Ministero dell'Ambiente e della Tutela del Territorio e del Mare - Direzione Generale Valutazioni Ambientali

**Oggetto: DVA-DEC-2011-31 del 31.01.2011 - Autorizzazione ambientale integrata per l'esercizio della centrale termoelettrica di Ergosud S.p.A sita a Scandale (KR) - Comunicazione di modifica non sostanziale dell'AIA.**

Verbale  
ISPRA - EON  
25/05/2011

**INTERVENTI DI ADEGUAMENTO SULLE  
AREE ADIBITE A DEPOSITO TEMPORANEO**

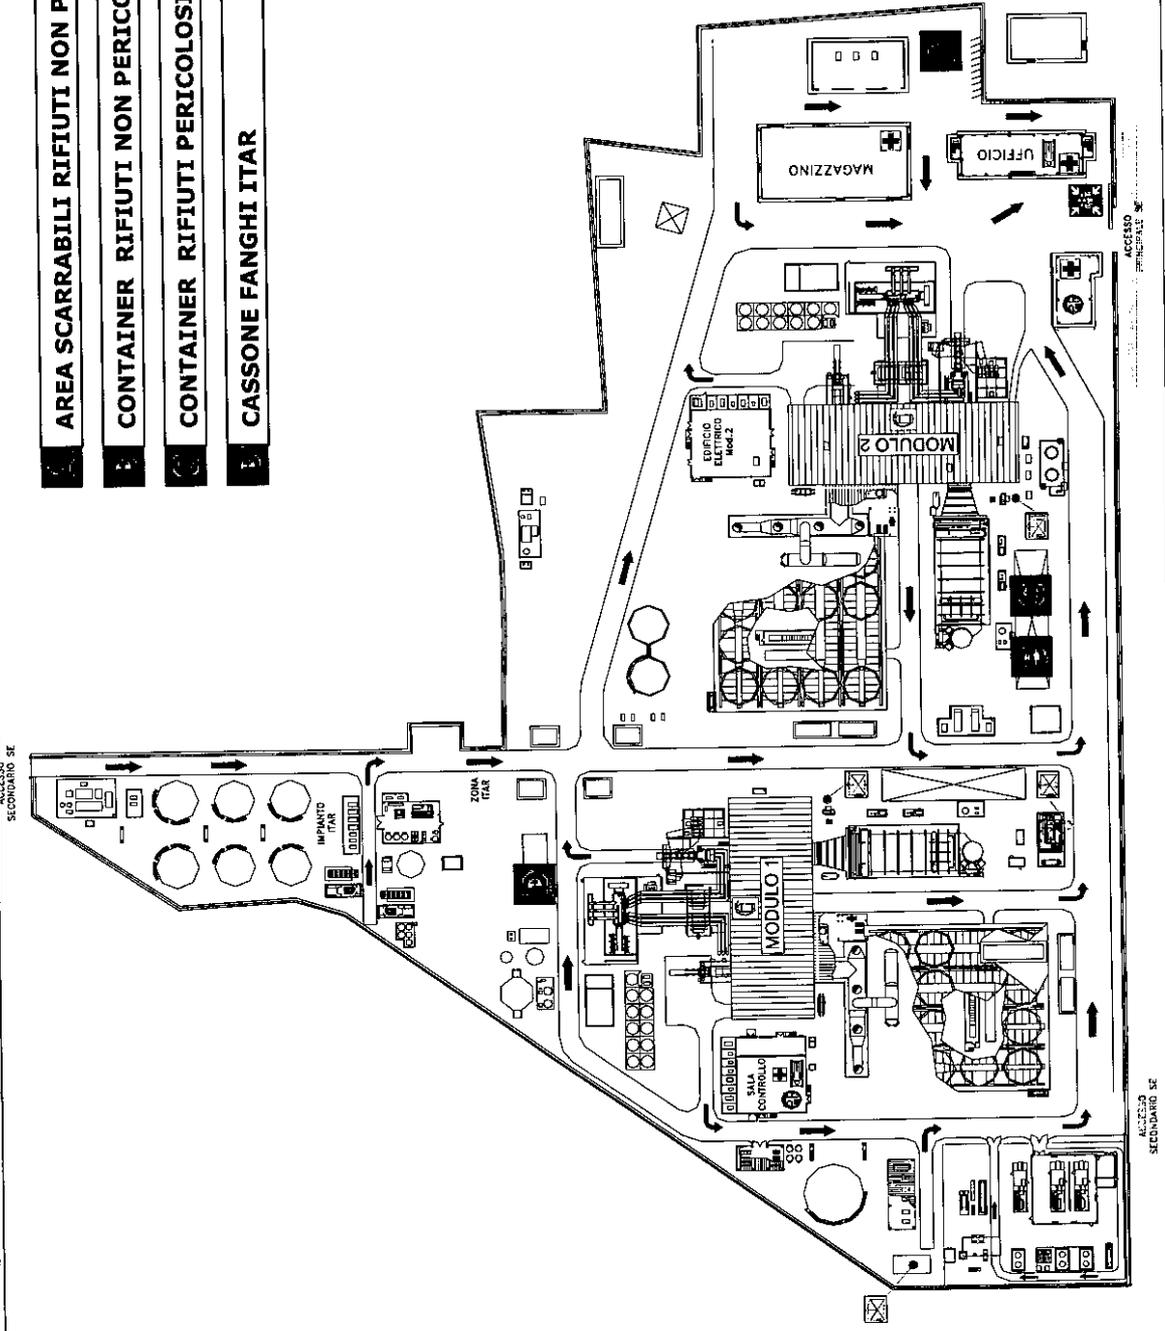
**Rif. Planimetrico D - CASSONE FANGHI ITAR**

deposito temporaneo protetto da tettoia che ospita uno scarrabile da 20 mc per la raccolta in automatico mediante nastro trasportatore, dei fanghi originati dalla nastropressa.

Area cementata ed asservita dalla rete fognaria meteorica.

Il rifiuto è identificato da cartellonistica come richiesto da paragrafo 8.7 del PIC
